改善箇所説明図

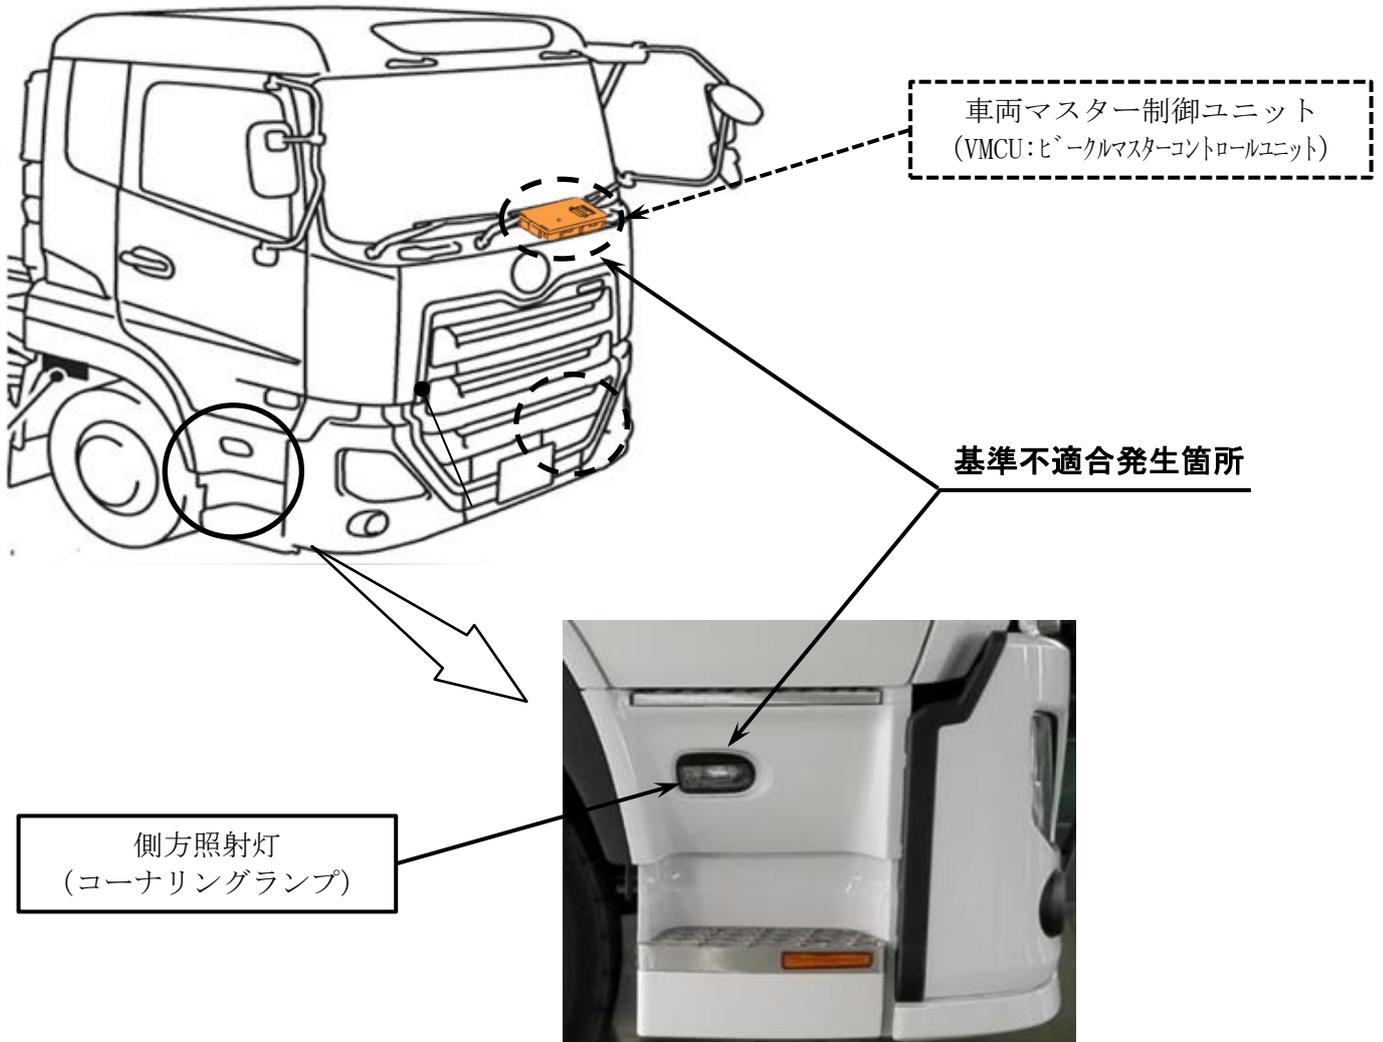
平成28年排出ガス規制対応の大型トラックの側方照射灯において、取付位置が不適切である。また、自動点灯（オートライト）機能を装備した車両の自動点灯／消灯プログラムが不適切なため、操作条件によりすれ違い用前照灯が消灯した際に側方照射灯が消灯しないことがある。そのため、道路運送車両法の保安基準第33条の2（側方照射灯）で定める要件に満足しない。

全車両、当該灯火器から電球および配線を取り除き側方照射灯としての機能を廃止する。
